PROPUESTA DE DICTAMEN TECNICO

INFORME FAVORABLE SOBRE LA SOLICITUD DE AUTORIZACIÓN PARA LA PUESTA EN SERVICIO DE LA MODIFICACIÓN DE DISEÑO DEL SISTEMA DE AISLAMIENTO DE CONTENCIÓN PARA LA PENETRACIÓN DE LA EXTRACCIÓN DE LA TOMA DE MUESTRAS Y APROBACIÓN DE LAS PROPUESTAS DE CAMBIOS A LAS ESPECIFICACIONES TÉCNICAS DE FUNCIONAMIENTO (ETF) Y AL ESTUDIO DE SEGURIDAD (ES) DERIVADAS DE LA MODIFICACIÓN, DE LA CENTRAL NUCLEAR DE ALMARAZ, UNIDADES I y II.

Solicitud de autorización para la puesta en servicio de la modificación de diseño correspondiente al sistema de aislamiento de la contención para la penetración de extracción de la toma de muestras de la atmósfera de la contención en accidentes más allá de la base de diseño y aprobación de las propuestas de cambios a las ETF y al ES derivadas, de la central nuclear de Almaraz, unidades I y II.

Figura1: Esquema de la penetración de la línea de captación

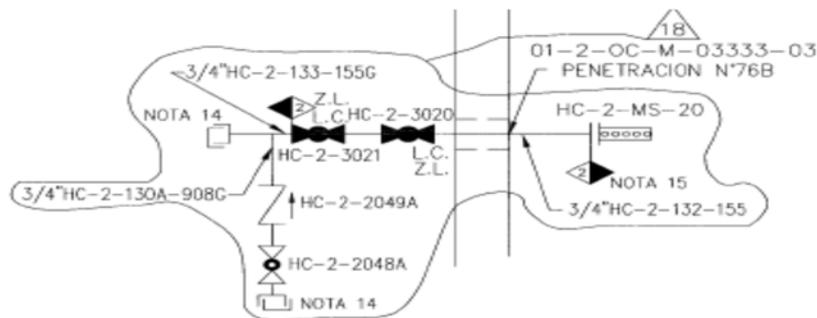
El diseño del sistema de captación de muestras de la contención en lo que respecta a la configuración de aislamiento propuesta por CN Almaraz no coincide con ninguna de las soluciones aceptadas por la IS-27 al tener dos válvulas manuales fuera del recinto de contención.

El aislamiento de esta penetración se realizará mediante dos válvulas manuales fuera de la contención, enclavadas cerradas. Esta configuración está justificada por la necesidad de que el sistema de toma de muestras sea fiable en caso de accidente con pérdida total de las funciones soporte de actuación de las válvulas; para ello es preciso garantizar que el sistema se pueda actuar de manera manual, por lo que ambas válvulas deben estar fuera de la contención. Por tanto, se considera aceptable la configuración de esta penetración por la especial función del sistema a la que pertenece.

Por otra parte, la configuración de esta penetración no cumple ninguna de las cuatro alternativas del CGD 56.1. Dicha excepción es aceptable si, tal y como se indica en el CGD, se demuestra su validez bajo una base técnica diferente. En la normativa de referencia aplicable a CN Almaraz del país de origen (ANSI/ANS-56.2-1984) se indica lo siguiente:

El apartado 3.6.5 de la norma ANSI/ANS-56.2-1984, considera aceptable la instalación de las dos válvulas de aislamiento fuera de contención cuando no es práctico instalar una de ellas en el interior. En este caso, la válvula más próxima a contención y la tubería entre ésta y la contención deben estar confinadas en un recinto estanco o con fugas controladas para evitar emisiones a la atmósfera.

Como alternativa al confinamiento la norma admite disponer de un diseño conservador de la tubería y la válvula que garanticen que no se perderá su integridad, en cuyo caso el diseño de la válvula o el compartimento de las tuberías o ambos, proporcionará la capacidad de detectar fugas en el eje de la válvula o sellos del bonete, o ambos, y terminar la fuga (*Conservative design of the piping and valve to preclude a breach of piping integrity may be used instead of a housing, in which case the design of the valve or the piping compartment or both, shall provide the capability to detect leakage from the valve shaft or bonnet seals, or both, and terminate the leakage*).

Por todo lo indicado, la evaluación del CSN considera aceptable la configuración adoptada por el titular en cuanto a que la válvula dispone de un diseño robusto, que resiste condiciones más desfavorables que las bases de diseño y con garantía de “cero fugas” de vástago y obturador.

Asimismo, en cuanto al cumplimiento con el criterio 56.2 el titular ha aportado, mediante correo electrónico de fecha 5/10/2016, información sobre la distancia a la pared de contención de las válvulas de aislamiento de la penetración de captación de la muestra, existiendo una distancia radial desde la válvula de la línea de retorno de la muestra a la pared de contención por el lado de salvaguardias 440 mm aproximadamente y la longitud de tubería recta desde las válvulas de la línea de captación de la muestra a la pared de contención por el lado de salvaguardias es de 900 mm.

Por tanto, estos valores se consideran adecuados teniendo en cuenta las limitaciones indicadas por el titular sobre la accesibilidad a las válvulas.

De acuerdo con la documentación presentada con la solicitud, los componentes del sistema de captación y retorno de muestras de la contención que tengan función de aislamiento serán Clase Nuclear 2 y Categoría Sísmica I. Esto implica que el tramo de la línea de captación desde la penetración de contención hasta la segunda válvula de aislamiento tendrá esta clasificación, considerando margen adicional hasta 0,3g en su diseño sísmico. En cuanto a la línea de retorno, el tramo entre las válvulas de aislamiento de contención, incluyendo las válvulas de aislamiento y la de prueba también se considerará Clase Nuclear 2 y Categoría Sísmica I con

La evaluación considera que esta clasificación de las válvulas de aislamiento (3 manuales y una de retención) y la válvula de bola de la línea de prueba de retorno, está de acuerdo con la norma ANSI/ANS 51.1-1983, que indica en su apartado 3.3.1.2 que serán Clase Nuclear 2 las ESC que tengan función de aislamiento de contención, por lo que se considera aceptable.

Figura 2: Esquema de la penetración de la línea de retorno

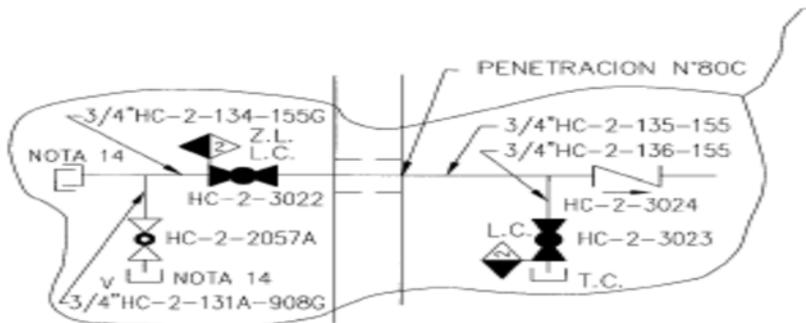
La configuración de aislamiento que describe el titular responde a la indicada en el "CGD 56.1 punto 2. Una válvula automática de aislamiento en el interior del recinto de contención y una válvula de aislamiento enclavada cerrada en el exterior". En este caso la válvula de retención está situada en el interior de la contención por lo que cumple con los requisitos normativos.

De acuerdo con la información suministrada por el titular, dado que la válvula manual exterior de aislamiento es de "fuga cero por vástago y obturador" y la presión y temperatura de diseño de los nuevos trazados, están diseñadas para condiciones de 160 psig y 482 °F, la evaluación del CSN considera adecuada la configuración de aislamiento propuesta por el titular para la línea de retorno de la muestra, incluyendo las conexiones de prueba y conexiones para el N2, ya que responde a lo indicado en la Figura B-9 "*Typical post accident sampling system*" del ANSI/ANS-56.2-1984, "Containment Isolation Provisions for Fluid Systems after a LOCA".

En cuanto al cumplimiento con el criterio 56.2, el titular menciona que la válvula de aislamiento de la contención y sus conexiones de pruebas se situarán en puntos que estén lo más cercanos que sea posible a las penetraciones mecánicas a contención. Los valores de distancia propuestos se consideran adecuados teniendo en cuenta las limitaciones indicadas por el titular para su accesibilidad.

Los cambios de clase para la línea de retorno de la muestra (ver figura 2) están de acuerdo con lo permitido en la norma ANSI/ANS 51.1-1983 que para dicha configuración permite el cambio de Clase Nuclear 2 a No clase a partir de las válvulas de aislamiento, al tratarse de un sistema “abierto”.
